[8] [주의, 시정(회수)] 사항

1. 제 목 : 방음벽공사 설계변경 부적정
2. 조치부서 : 경남지역본부
3. 관 련 자 : 경남지역본부 ☆☆☆☆단 과장 토목4급 DDD(주의)
4. 내 용

경남지역본부는 「○○○○ 택지개발사업 지하차도6호 건설공사」를 [표 1]과 같이 시행하였다.

[그림 2] 방음벽 지주 설계변경 현황도

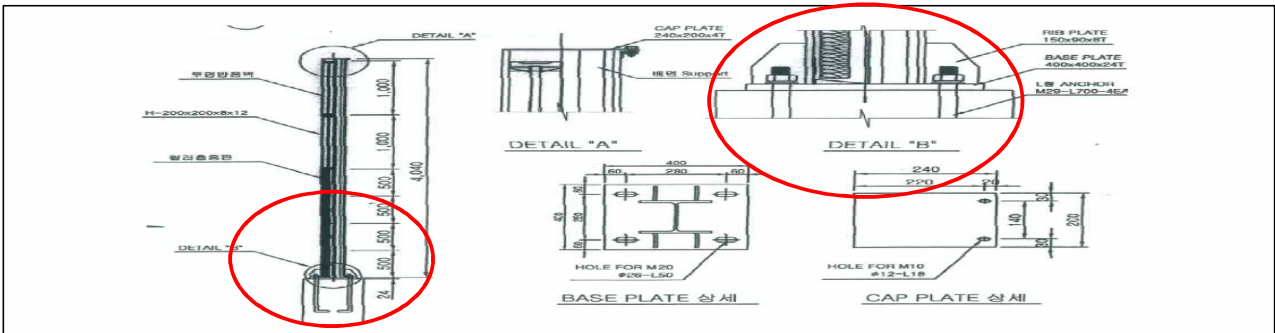
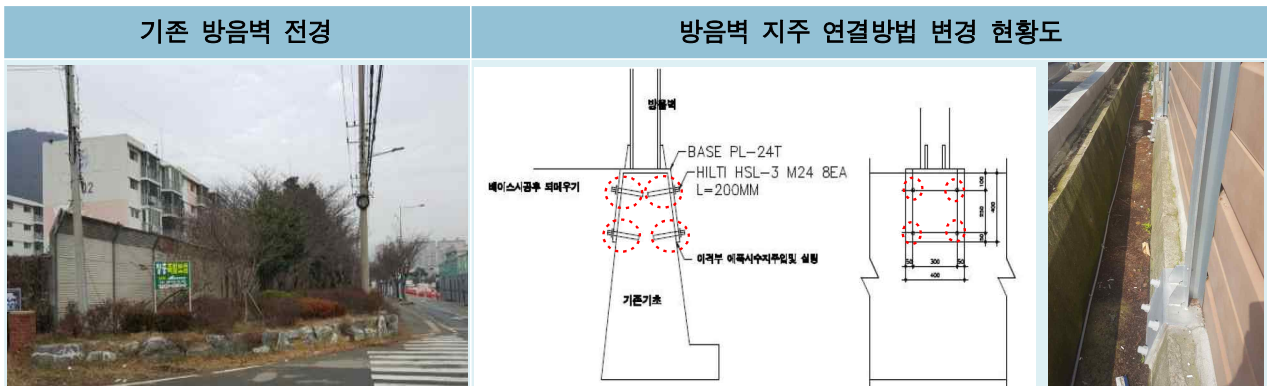
한편 동 신규방음벽 설치 세부내용에 따르면, 신규 방음벽 지주는 아래 [그림 1]과 같이 앵커볼트를 사용하여 신규 방음벽 기초에 연결하는 방식으로 설계 및 공사비가 반영되어 있었다.

그런데, 동 방음벽 설치 구간이 장소가 협소하여 작업공간 확보가 어려울 뿐만 아니라, 조정수목 등의 지장물로 인해 기존 방음벽 기초철거 및 신규 기초 설치 공사가 지난하였다.

이에 따라 본부에서는 아래 [그림 2]과 같이 방음벽 지주를 기존 방음벽 기초에 연결하고, 지주의 연결방식은 앵커볼트 사용이 아닌 플레이트 등을 사용하여 시공하는 것으로 설계를 변경하고 공사를 시행하였다.

그런데, 본부에서는 상기 방음벽지주 연결방식에 대한 설계변경을 시행하면서 앵커볼트 연결공사비는 공제하지 아니하고 플레이트 연결공사비는 추가로 반영하였고, 방음벽의 설치는 아래 [표 2]와 같이 계약수량 보다 10m 적게 설치하였음에도 정산변경을 시행하지 않고 준공처리하였다.

따라서, 공사를 시행하지 않은 앵커볼트 연결공사비는 계약금액에서 삭제하고 공사를 시행한 플레이트 연결공사비는 계약금액에 반영해야 함이 타당하다.

- ① 방음벽공사와 관련하여 설계변경 업무를 소홀히 한 토목4급 DDD에게 ‘주의’ 조치하시기 바라며 (주의),
- ② 기존 내역을 감액하지 않고 준공처리하여 과다하게 지급된 관련 공사비 약 18백만 원을 ‘회수’조치 하시기 바랍니다 (시정(회수)).
